《對淨化海港計劃第二期的意見書》

環境運輸及工務局局長：

我對淨化海港計劃第二期有以下的意見。

市民舒先生建議的污水處理廠新的選址 (摩星嶺西岸)

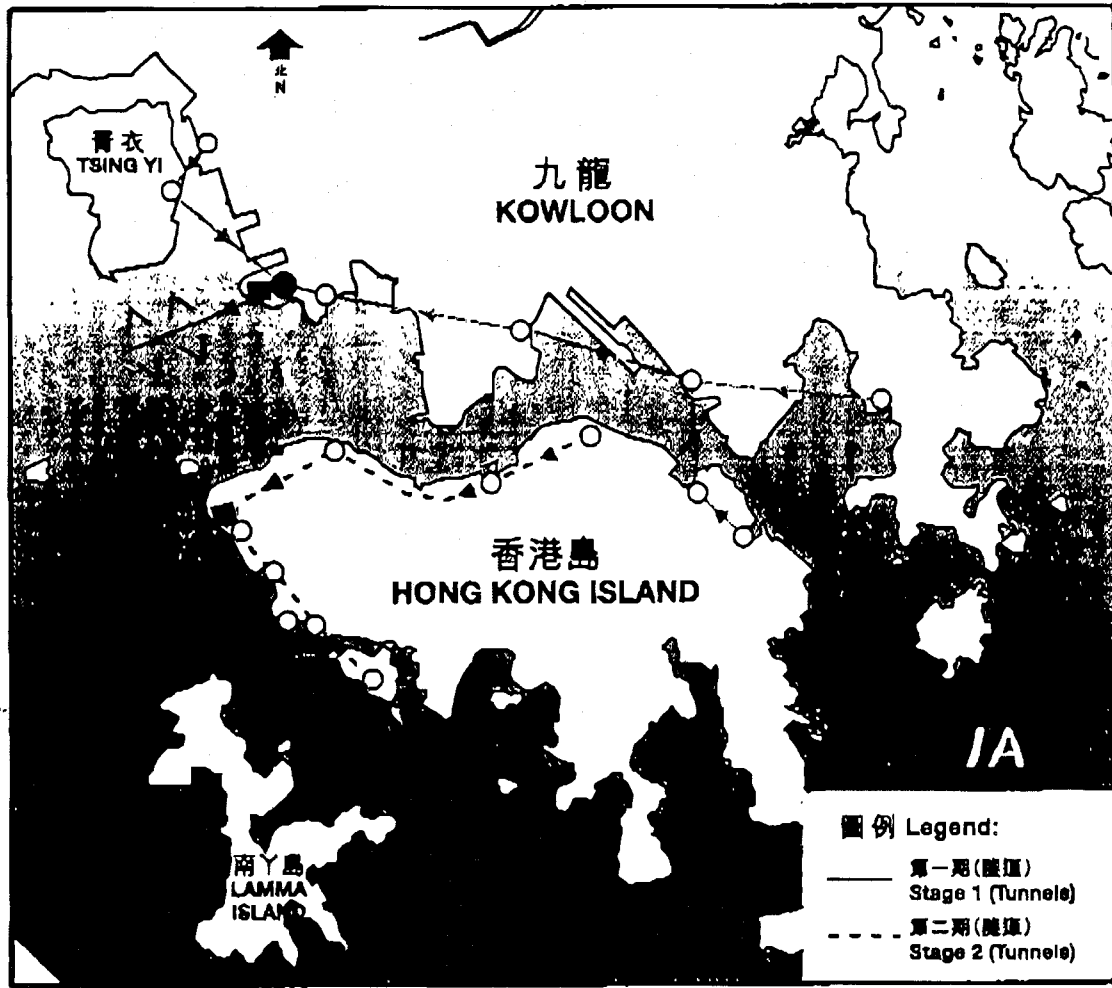
(三)我建議在港島摩星嶺西岸建造新的生物污水處理廠(見附件 1A 及 1B)，在 1B 範圍內建造地底或岩洞內的污水處理設施，也可以把部分設施外露，減少燈光能源的消耗。經過淨化的水可排放在北南丫航道上，與原有的海底水管保持一定距離。

(四)新的七號幹線可以建在這間污水廠的頂部，也可以把這間污水廠分割成上廠及下廠兩部分。
